# CIRCULAIRE TECHNIQUE PIECES DETACHEES

EDITION <b>05</b>		du 15/4/70		concerne la modification N° ▷			00047		
ORGANES de BASE et TYPES d'ORGANE modifiés	02	181

Blocage de l'arbre des baladeurs.

MODIFICATION DE L'ARBRE DES BALADEURS

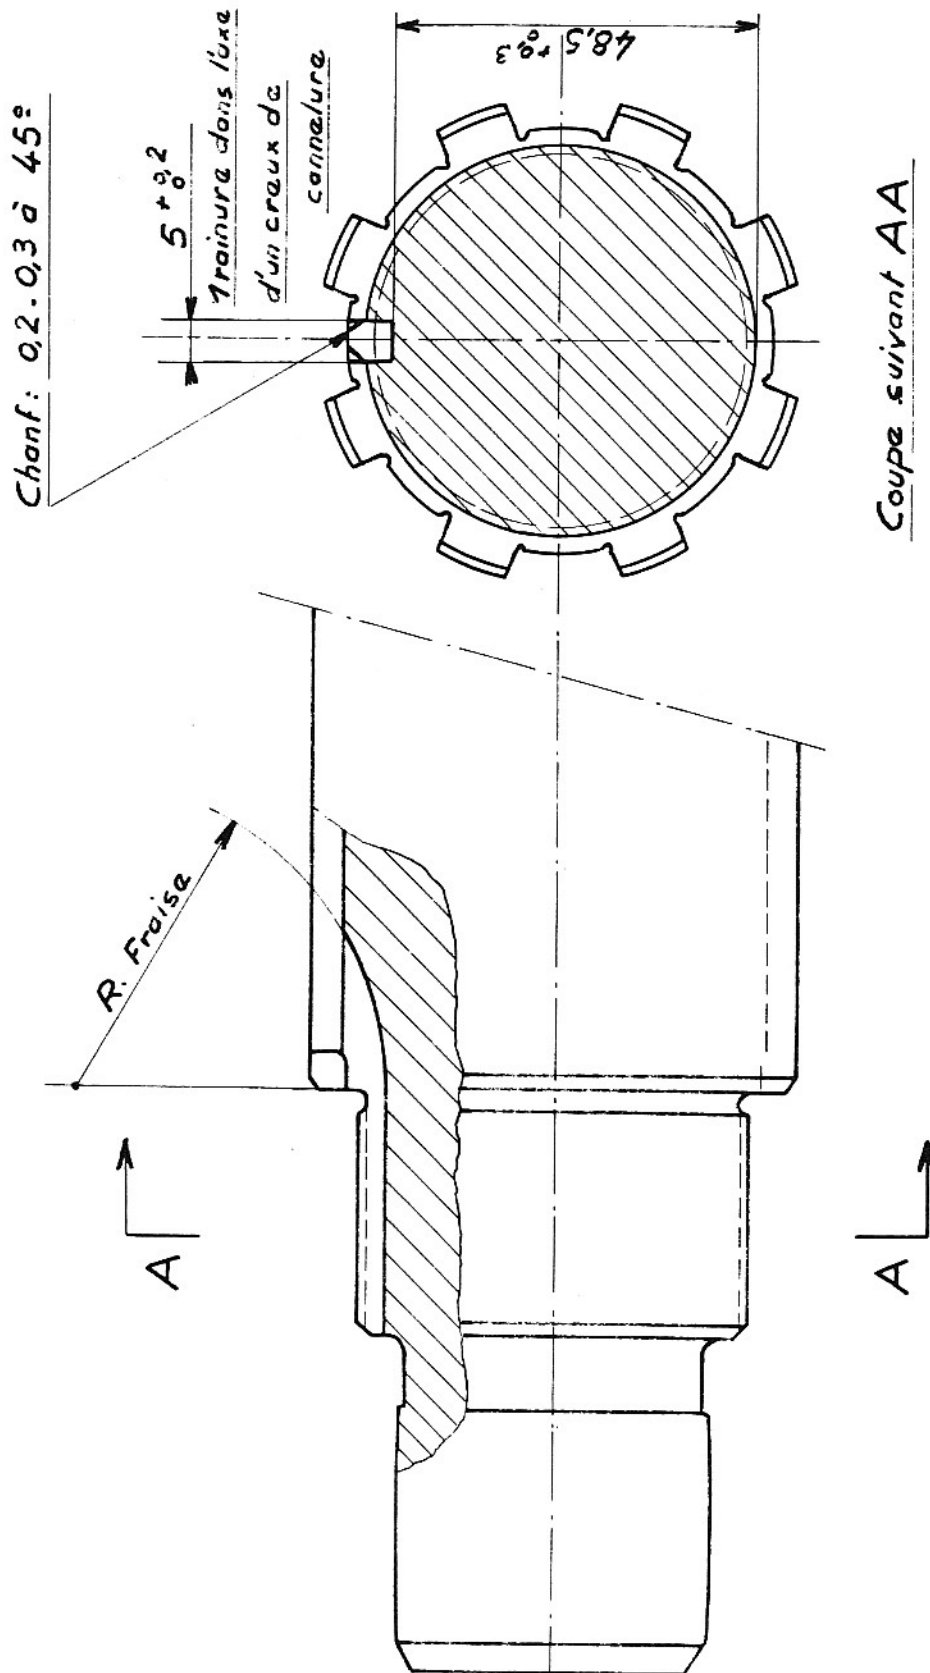
A partir de la boîte B 181 N° 11917 - Montage de l'écrou  
B 181 N° 12266 - Arbre modifié

Améliorer la tenue de l'écrou de blocage par montage d'un écrou à collet sur arbre rainuré (voir plan ci-joint).

- a) A l'assemblage en usine, le collet ne sera pas rabattu dans la rainure de l'arbre, mais sera monté au loctite et activateur.
- b) En clientèle, il faudra soit appliquer le procédé ci-dessus, soit rabattre le collet dans la rainure.

218997	Arbre	1
218888	Ecrou	1

235043	Arbre	1
235044	Ecrou	1

A épuisement des arbres réf. 218997 seuls les nouveaux seront fournis avec l'écrou réf. 235044. Les anciens écrous seront toujours fournis.
